工程名称:  
海翼·文璟院

子项名称:  
15#、16#楼

16#楼更改图一

工程编号	W2020017
图 别	建 施
图 号	15A02
日 期	2020.05

①

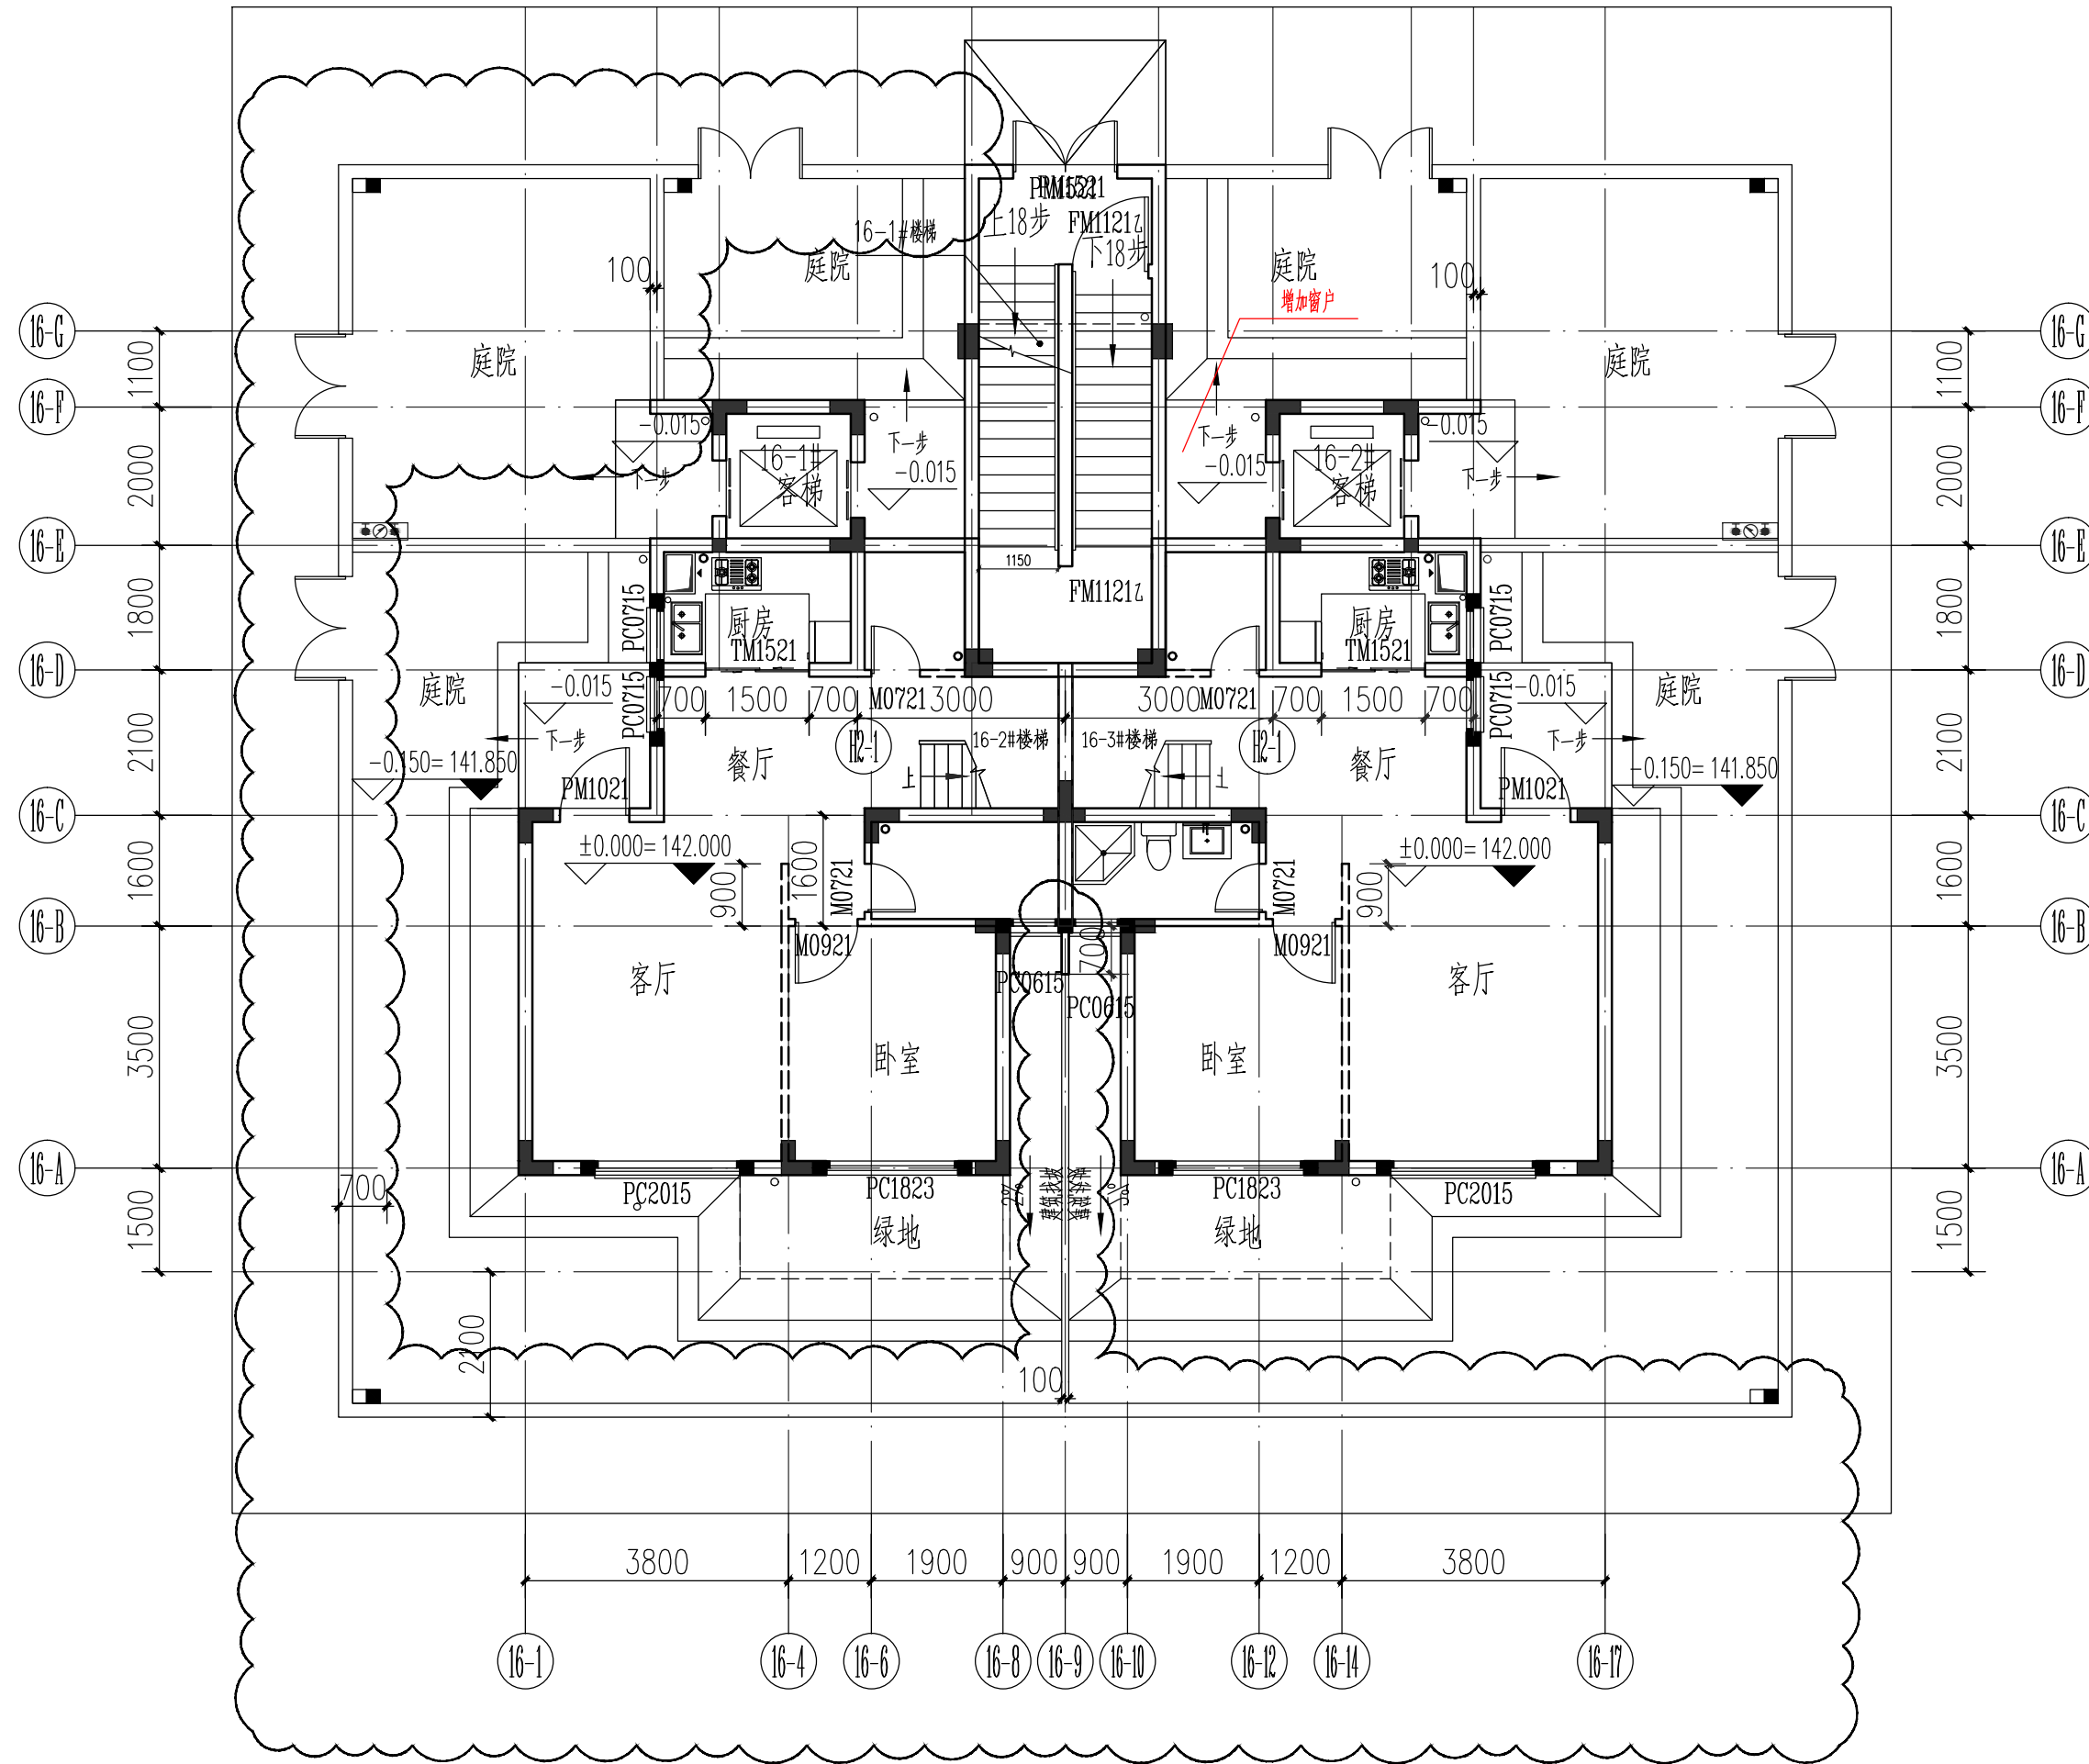
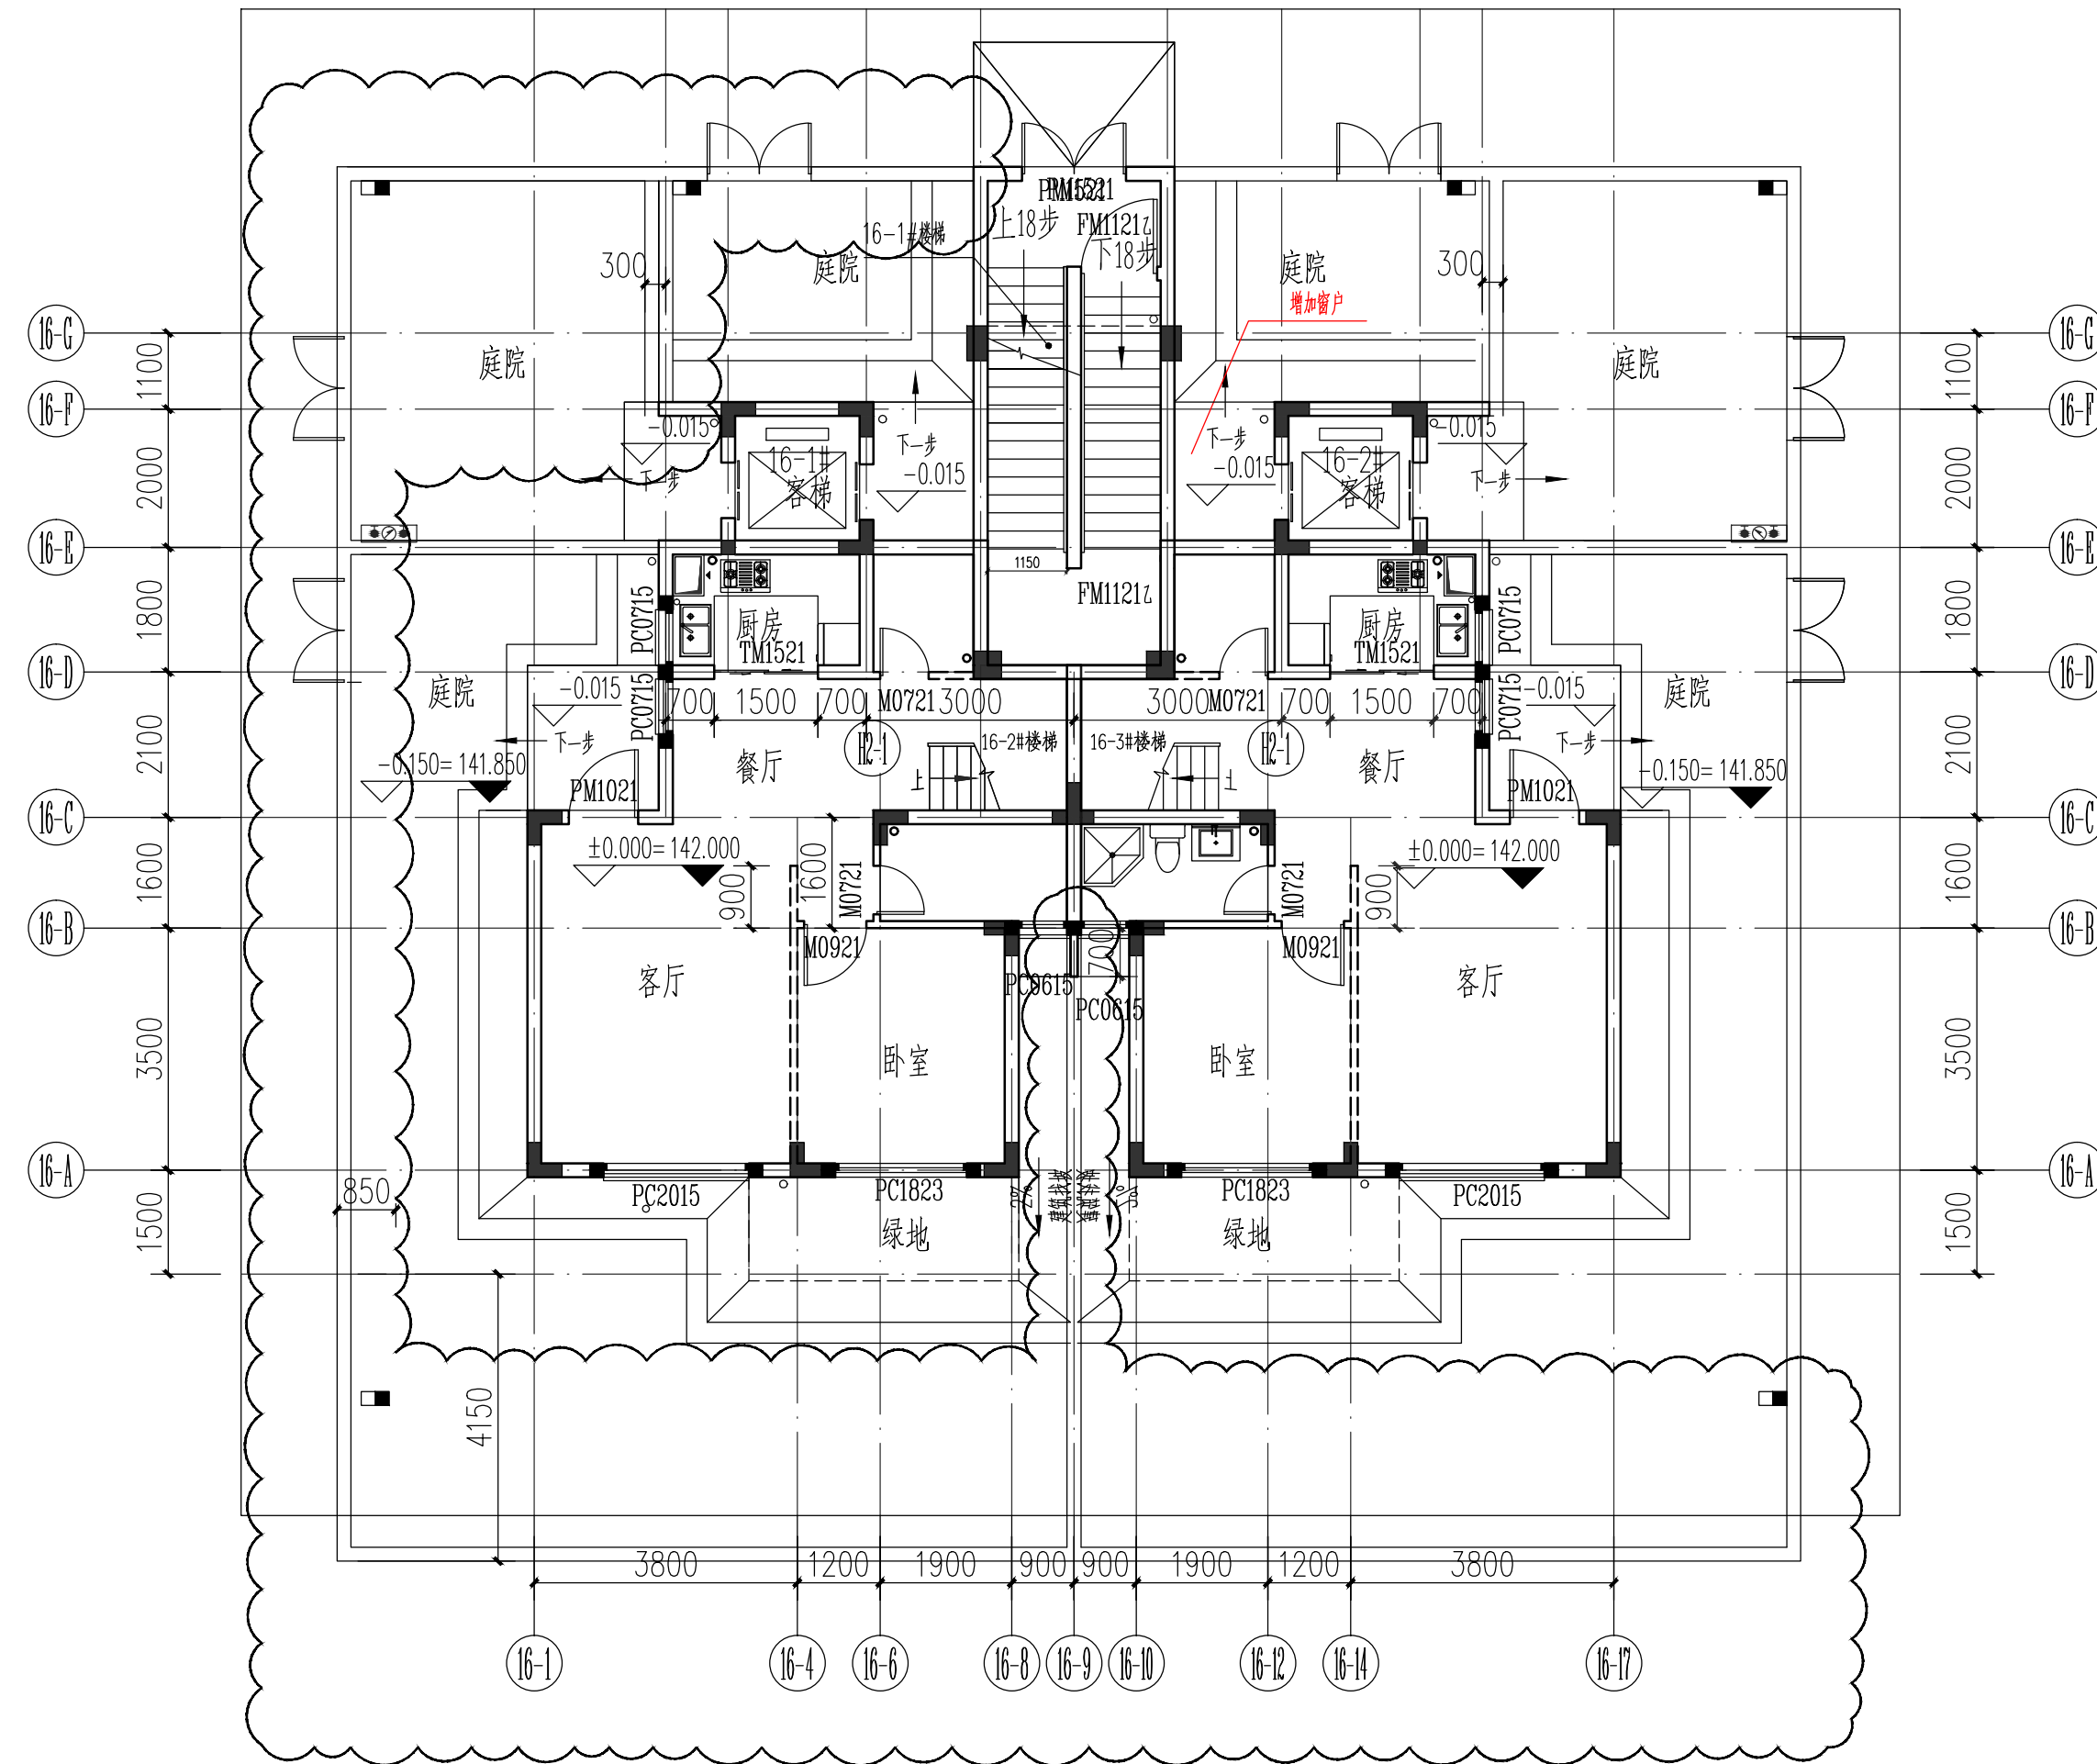
16#一层庭院围墙: 因西侧道路调整进行相应调整。

②

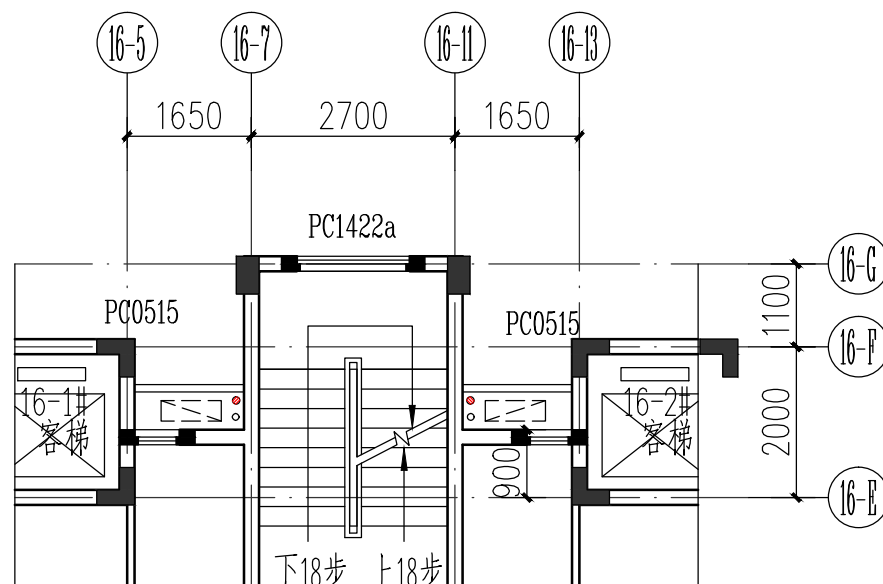
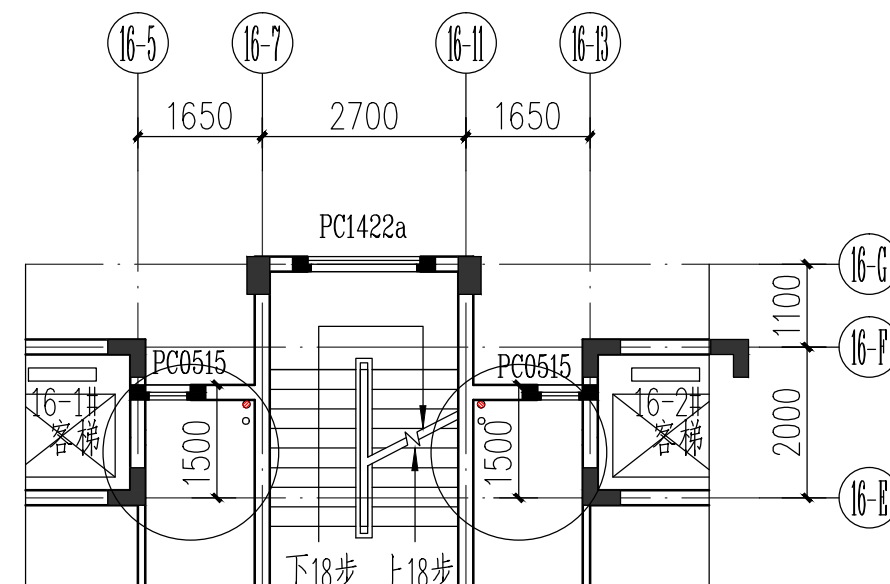
16#楼四层16-E~16-F交16-5~16-7、16-11~16-13轴墙体向16-F轴  
移动0.60米,相应外围空调板取消。
